WYJAŚNIENIA I ZMIANA TREŚCI SIWZ NR 9

Dotyczy: postępowania o udzielenie zamówienia publicznego prowadzonego w trybie przetargu nieograniczonego nr **DZP.381.004.2020.RB** o wartości zamówienia poniżej 5 350 000 € p.n.: „**Przebudowa i remont budynku przy ul. Bankowej 5 w Katowicach**”

FRAGMENT ŚCIANY Z PILASTRAMI ROZWIĄZANY KOLORYSTYCZNIE W DETALU

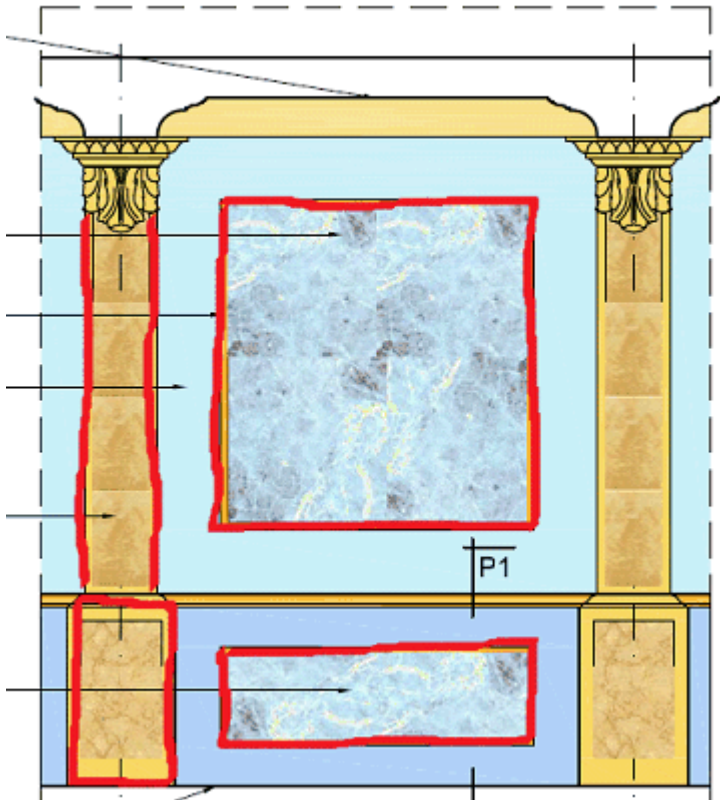
Proszę o informację z jakiego materiału mają zostać wykonane obramowania płyt ścian, pilastrów oraz słupów (zaznaczone kolorem czerwonym na poniższym fragmencie rysunku AW-02.

Obramowanie płyt należy wykonać zgodnie z częścią opisową projektu wykonawczego br. architektonicznej (str. 14 i 61 dokumentacji) oraz zgodnie z częścią rysunkową.

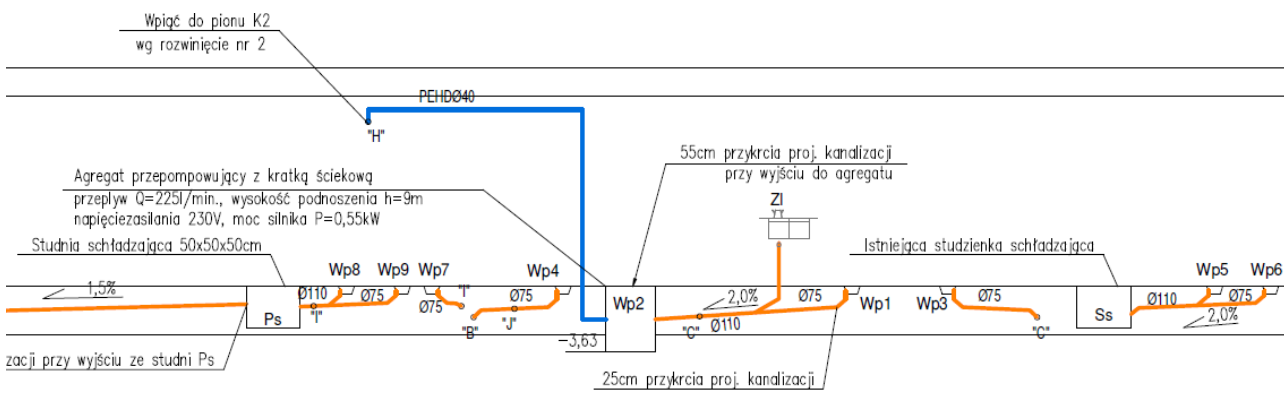
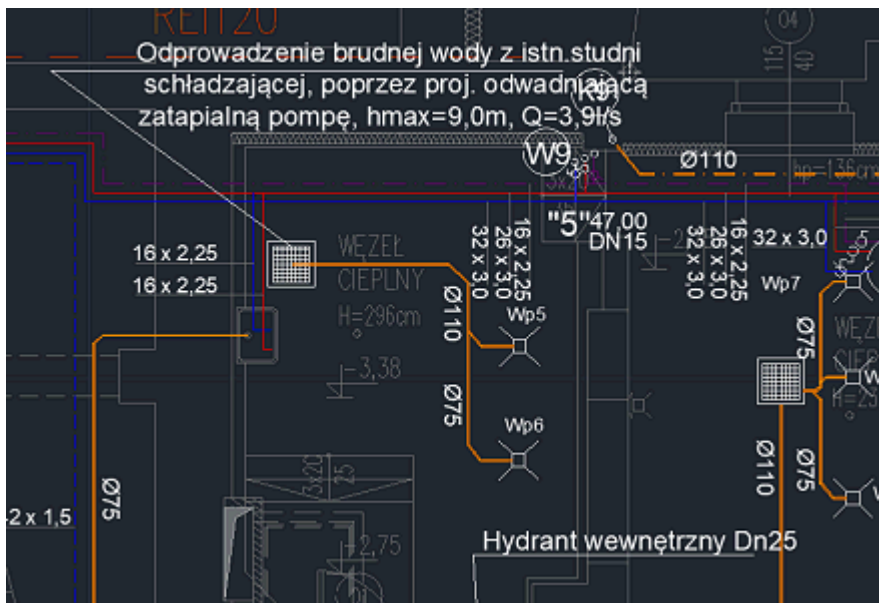
Prosimy o informację na temat studni zlokalizowanych w pomieszczeniu Węzła Ciepłego w piwnicy. Opis prac związanych ze studniami nie znajduje się w Projekcie Wykonawczym, są jedynie one ujęte w zestawieniu materiałów.

istniejącej studzienki schładzającej (Ss w przekroju) ma zostać zamontowana pompa zatapialna $h_{max}=9,0m$ $Q=3,9$ l/s. W zestawieniu materiałów znajdują się podpunkty:

18.	Studnia schładzająca 50x50x50cm wraz z kratą przekrywającą			1	kpl.
19.	Pompa odwadniająca zatapialna do brudnej wody, $H_{max}=9,0m$, $Q=3,9$ l/s			1	kpl.
20.	Remont istniejącej studni schładzającej			1	kpl.

Podpunkt 18 tyczy się studni (Ps) schładzającej którą należy wykonać w całości. Podpunkty 19 i 20 tyczą się istniejącej studni (Ss) schładzającej. Prosimy o informację w jaki sposób mamy podłączyć pompę do kanalizacji? Czy istnieje już grawitacyjne odejście z istniejącej studni? Jeśli tak prosimy o ujęcie w PT jego przerobienia na odejście tłoczne. Prosimy również o dopisanie w przedmiarach robót, które są niezmiennalne przez wykonawcę: montażu pompy odwadniającej wraz z odprowadzającą tłoczną instalacją kanalizacji.

Istniejąca studnia schładzająca nie posiada odejścia grawitacyjnego. Odprowadzenie wody z istniejącej studni schładzającej należy wykonać do komory zlewu zlokalizowanego w bezpośrednim sąsiedztwie studni. Koszt montażu pompy oraz przewodów tłocznych należy ująć w ofercie.
